# PROYECTO DE CIERRE, CLAUSURA Y RECUPERACIÓN AMBIENTAL DE LA Balsa de Estériles de la Mina Troya en GIPUZKOA

**ADENDA. RESPUESTA AL DICTAMEN DE APPLUS**

Fecha: diciembre 2022

ADENDA. Respuesta al dictamen de APPLUS.

Figura 1. Localización de la instrumentación de control en el entorno del actual dique minero.

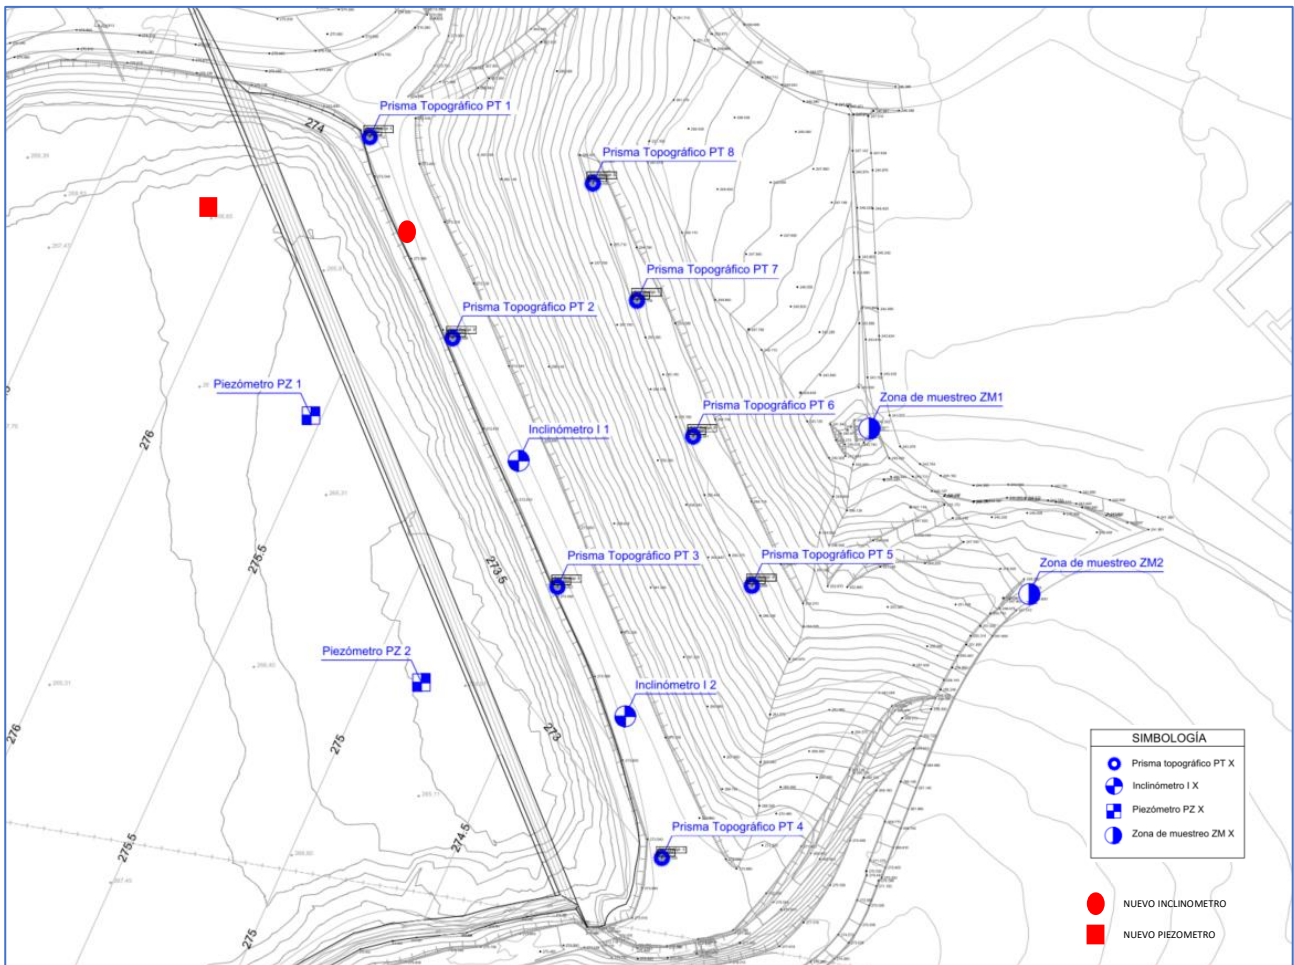
2. *Con objeto de llevar acabo el control y seguimiento de la integridad estructural del dique del depósito de estériles, se propone en el proyecto de cierre y clausura la instalación de una instrumentación de control geotécnico y la lectura periódica de la misma. La instrumentación propuesta se considera adecuada para el control geotécnico, aunque se debe establecer tanto la frecuencia de lectura de la instrumentación como los umbrales de emergencia y las medidas a tomar para cada uno de dichos umbrales (DL).*

En el Proyecto constructivo se considera la instalación de una instrumentación para la auscultación y el control geotécnico del dique de la balsa minera. Dicha instrumentación se describe en el Anejo nº 9 (Instrumentación y Control) del Documento nº 1 (Memoria) del Proyecto de Ejecución, estando constituida por los siguientes elementos:

La instrumentación propuesta se completará al menos con la instalación adicional de:

- 1 inclinómetro
- 1 piezómetro de cuerda vibrante

De este modo se dispondrá de al menos 3 perfiles instrumentados trasversales al dique del depósito de estériles. La propuesta de la distribución instrumentación, se muestra en la Figura 1.

Figura 4. Fases de actuación para el cierre y clausura de la balsa. Fase 1.

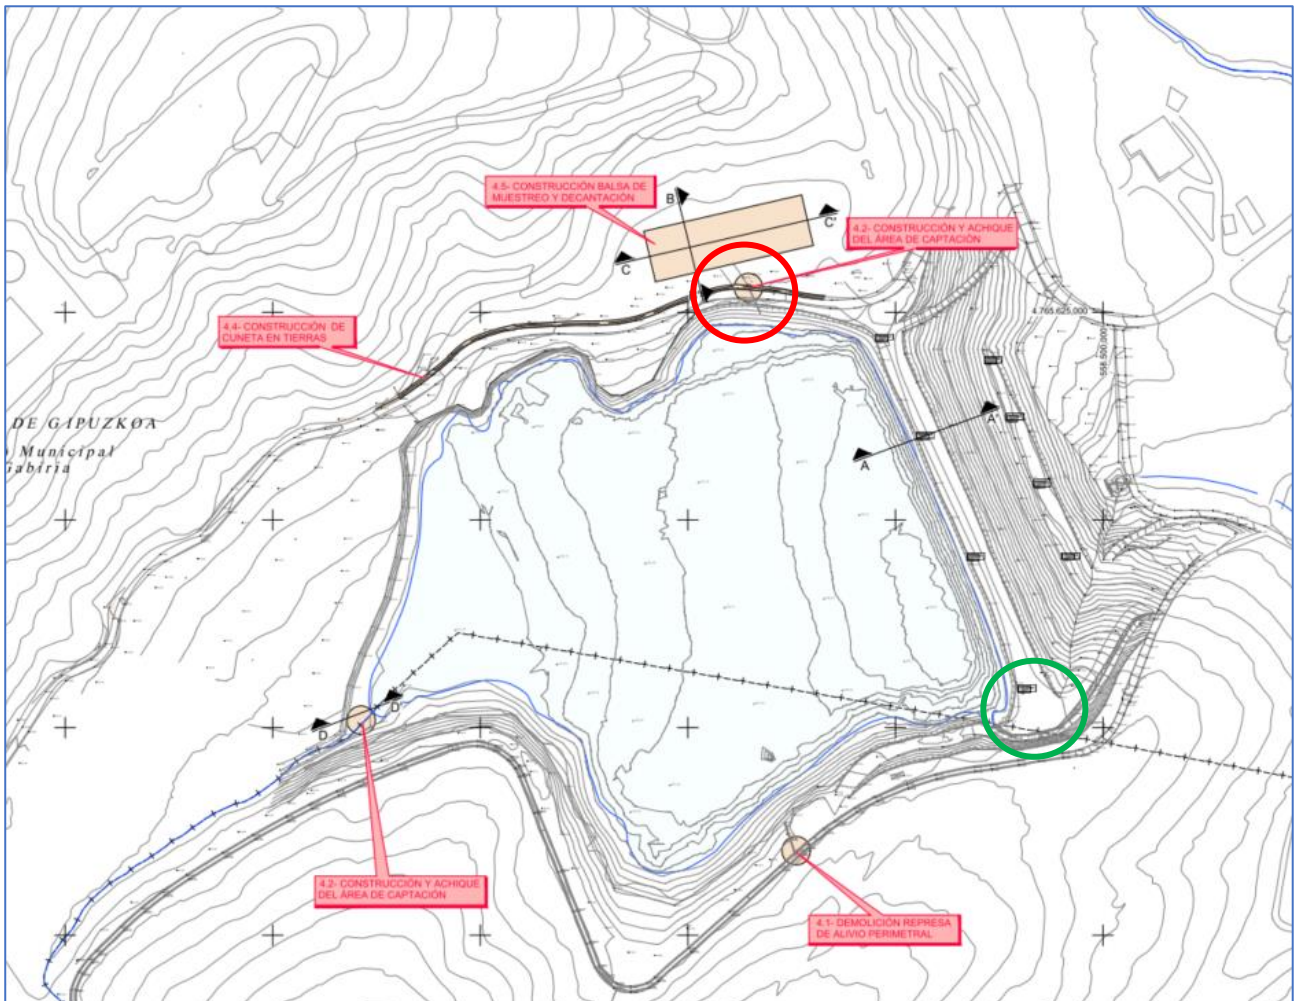
*3. También se propone, con objeto de realizar el control de los vertidos, de un muestreo periódico hidroquímico de los mismos, debiéndose establecer la periodicidad de dichos controles (DL).*

De acuerdo con el proceso de evolución del cierre y clausura de la balsa, en el Apartado 3.2. “Fase 2. Desección y gestión del drenaje durante las obras”, del Anejo nº 8 “Fases de Actuación”, se plantean diferentes propuestas. Dentro de las mismas, en primera fase se rebaja la cota del aliviadero en 1,5 m para evacuar el mayor volumen de agua posible (51.224 m<sup>3</sup>) y posteriormente extraer mediante bombeo la práctica totalidad del resto del agua (112.260 m<sup>3</sup>). Se estima que durante las DESECACION Y GESTION DEL DRENAJE DURANTE LAS OBRAS, los puntos de muestreo se tienen que localizar en diferentes zonas que a continuación se indican:

- FASE DE DESECACIÓN 1 (Alivio)→ Punto de muestreo en el área de captación de la balsa provisional de muestreo, identificada con un círculo verde en la figura 4. Si se tienen en cuenta los condicionantes del proceso, es la única zona en la que las condiciones del agua pueden verse alteradas durante el rebaje de cota del alivio. Se estima un plazo de 1 semana que queda recogido en el Plan de trabajo del Proyecto.

- FASE DE DESECACIÓN 2 (Bombeo balsa de muestreo)→ Punto de muestreo en el área de captación de la balsa provisional destinada para la toma de muestras, que queda identificada con un círculo rojo en la figura 4. Esta es la única zona en la que las condiciones del agua pueden verse alteradas durante este proceso. Se estima un plazo de 2 meses y medio para las labores de bombeo, achique y analítica del agua.

Figura 9. Planta general de la zona de remanso y el humedal

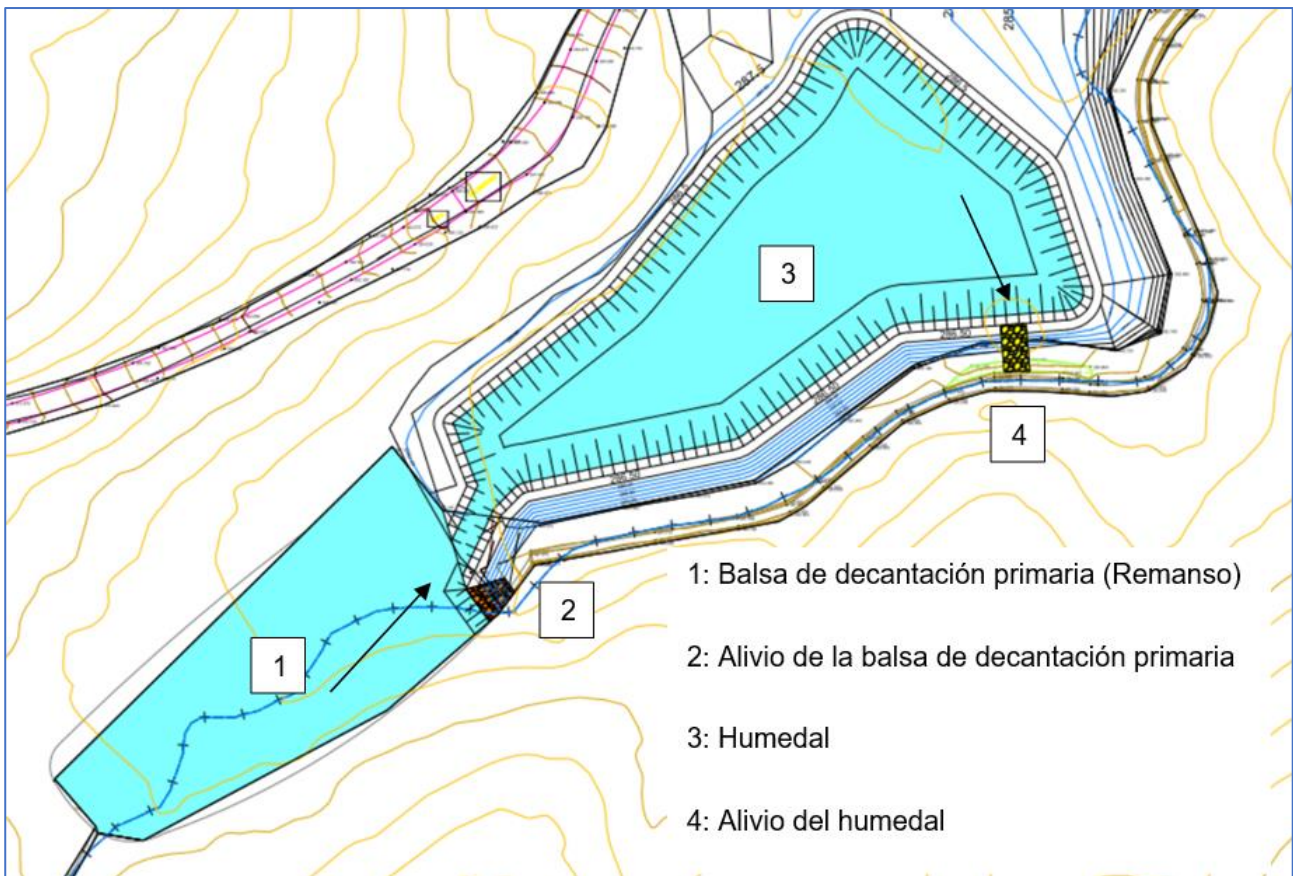
5. En el Anejo nº 10 del Documento nº 1 (Memoria) del proyecto revisado se indica que el volumen de vertido en caso de rotura del dique de cierre del humedal propuesto sería de unos 8.600 m<sup>3</sup>, pero no se justifica dicho volumen (DL).

En el caso del volumen de vertido causado por la rotura del dique de cierre del humedal, corresponde con el máximo volumen de agua que puede almacenar el recinto de la zona de cabecera, que es destinado para la

construcción del humedal, con objeto de continuar con la conservación de las especies que actualmente habitan la actual balsa de estériles de Mina Troya. Tal y como se indica en la tabla Tabla 1 “Parámetros constructivos y de diseño del humedal” del Anexo 10 “Humedal”, el recinto tiene una capacidad máxima de almacenaje de 8.572,18m<sup>3</sup>. Si a este volumen, se le añade un pequeño porcentaje que pudiese venir desde la zona de remanso, indicada en la Figura 6 como “balsa de decantación primaria”, se obtiene un volumen de 8.600m<sup>3</sup>.
